**Avis de la Mission Régionale d'Autorité environnementale  
Nouvelle-Aquitaine formulé à l'occasion de la présentation  
du projet de centrale photovoltaïque aux lieux-dits *Les  
Marquinaux et Reymondeau* à Saint-Martial-d'Artenset (24)**

n°MRAe 2023APNA153

dossier P-2023-14604

Plan masse du projet – Résumé non technique p. 9

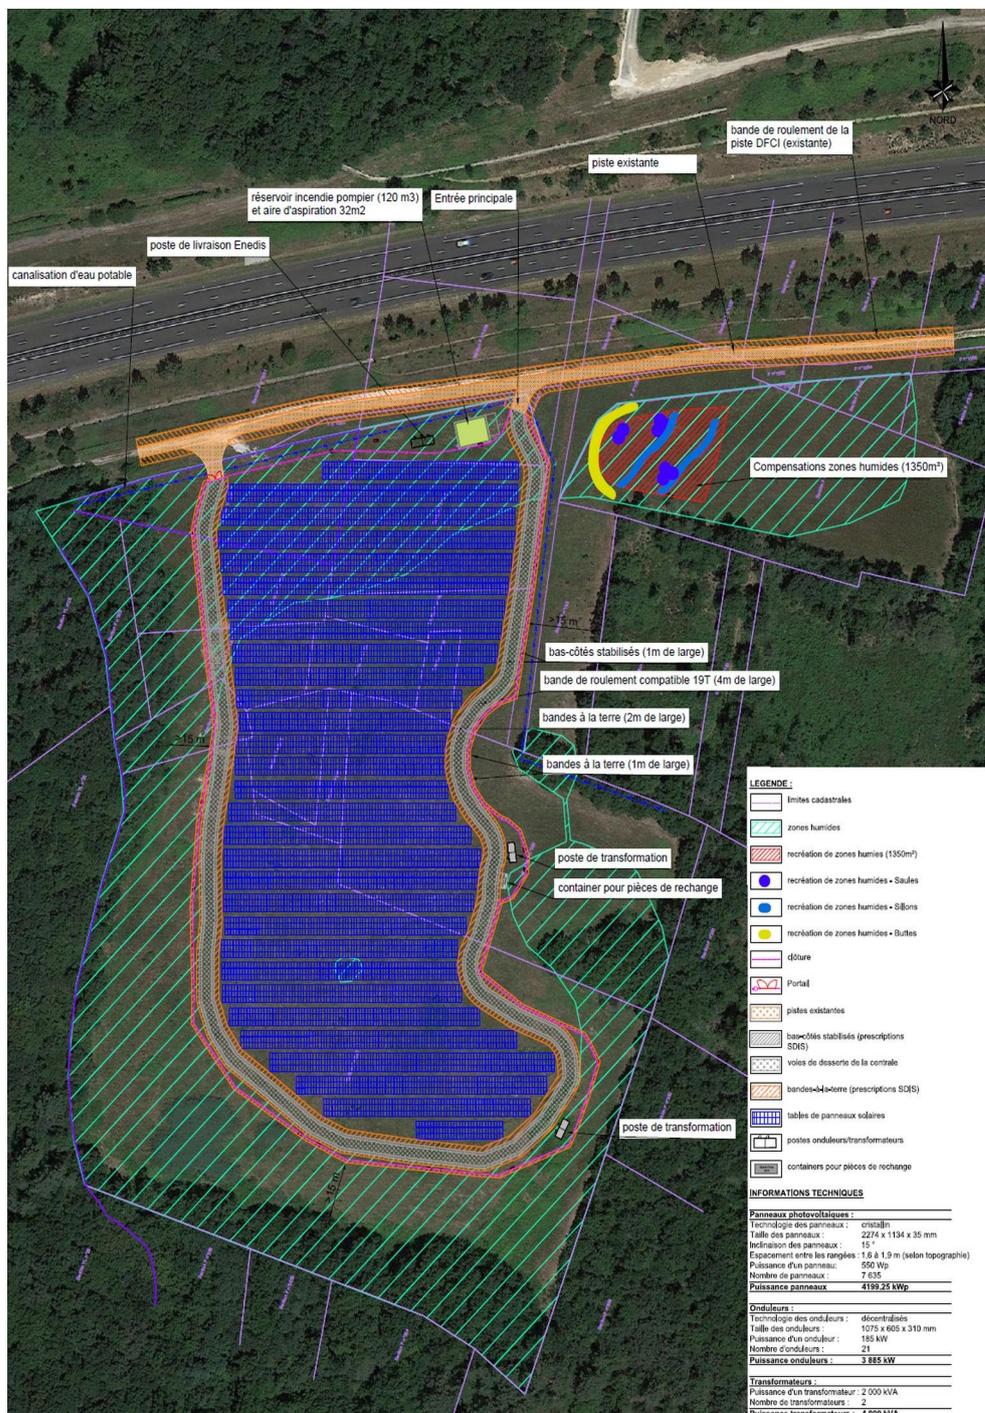
Le **raccordement électrique** est prévu au poste source de Ménesplet situé à environ 6,6 km via des tranchées effectuées le long des voiries existantes (cf. descriptif p.189 et 251 de l'étude d'impact). **La MRAe rappelle que le raccordement du parc photovoltaïque au réseau public d'électricité fait partie intégrante du projet** et recommande d'une manière générale, que les enjeux environnementaux liés aux opérations de raccordement soient précisés et fassent l'objet de la mise en œuvre de la séquence Éviter Réduire Compenser (ERC). Il en est de même pour les obligations légales de débroussaillage (OLD) imposés au delà du périmètre clôturé du parc.

Le projet vient s'adosser à un **massif boisé** géré par l'ONF de plusieurs dizaines d'hectares et génère une interface de près de 900 mètres linéaires entre le massif et l'installation. Il entraîne notamment une augmentation du risque lié aux incendies de forêt. Il doit se conformer de façon très précise aux "Préconisations pour les parcs photovoltaïques au sol au regard de la prévention des risques incendie de forêt, pour la protection des personnes, des biens et des massifs", adoptées conjointement par la DDT et le SDIS en mars 2022.
